## **Urgente – Avviso di Sicurezza**

### **Sistema radiodiagnostico GC80**

#### **Aggiornamento software**

Questo modulo di risposta conferma la ricezione dell'avviso di sicurezza Samsung Electronics allegato ( FSN-GC80\_180427-1 ) . La preghiamo di leggere l'Avviso di sicurezza e di indicare le risposte appropriate alle domande sottostanti.

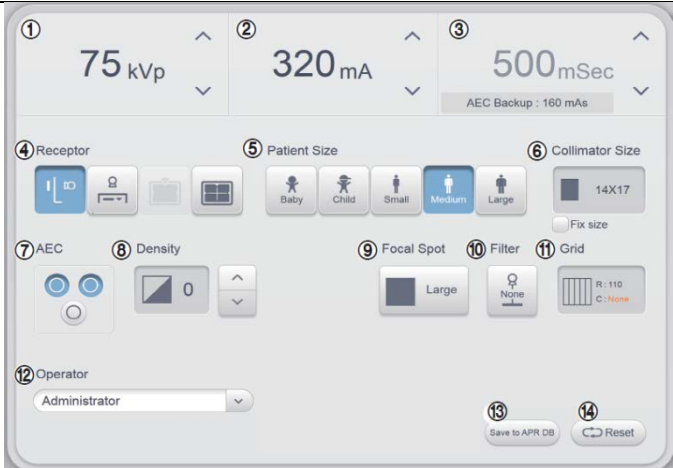
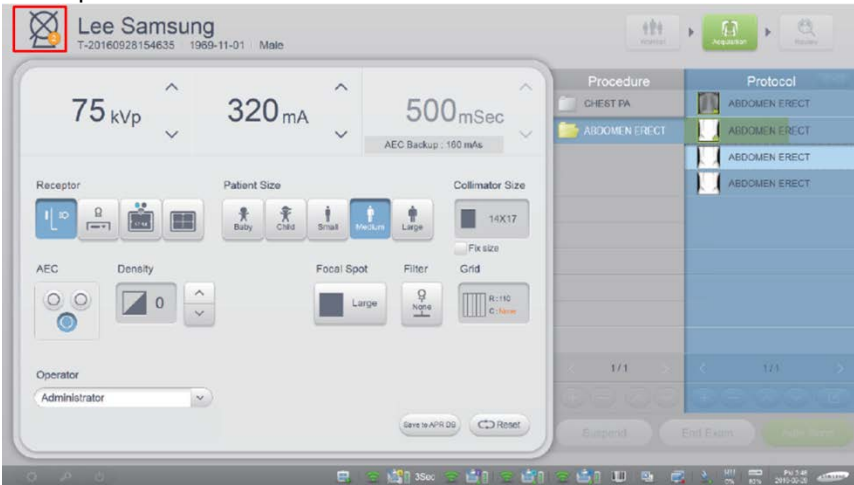
<b>Prodotti interessati</b>	Sistema radiografico a raggi x Samsung Digital GC80
<b>Descrizione del problema</b>	<p>1. Se l'utente non chiude completamente il detettore sul tavolo o sul supporto, il sistema va automaticamente in modalità portatile o multi-portatile e si spegne il controllo di auto esposizione . A quel punto, lo schermo della postazione di lavoro e lo schermo dell'Unità testa tubo (THU) mostra la modalità portatile accesa o la modalità multi-portatile accesa e quella AEC spenta. Tuttavia, se l'utente fa un'esposizione senza controllare, questa può essere irradiata in modo diverso da come l'utente l'aveva intesa e un'immagine non utile verrà prodotta.</p> <p>2. Quando il sistema viene riavviato dopo l'errore 4596 (un errore di comunicazione tra il controller dell'attuatore della colonna e il modulo di controllo del tavolo), può verificarsi che l'Unità testa tubo (THU) possa urtare il tavolo se l'utente usa la funzione di posizionamento automatico.</p>

<b>Potenziali pericoli</b>	<p>1. Può avvenire un'irradiazione in modo diverso rispetto a quella intesa dall'utente, ottenendo un'immagine non voluta e rendendo necessario ripetere il test.</p> <p>2. L'Unità THU può urtare un paziente se l'utente utilizza la funzione di posizionamento automatico quando c'è un paziente sul tavolo per errore.</p>
<b>Azioni che devono essere intraprese dagli utenti</b>	<p>1. Chiudere con attenzione il detettore e assicurarsi che sia completamente chiuso. Controllare lo schermo della postazione di lavoro o lo schermo dell'Unità testa tubo prima di fare un'esposizione e assicurarsi di controllare il detettore (4), la modalità AEC (7,8) e le condizioni di esposizione (1,2,3,5,6,9,10,11,12). Se il detettore che si intende usare non è impostato, selezionare un detettore da utilizzare.</p>
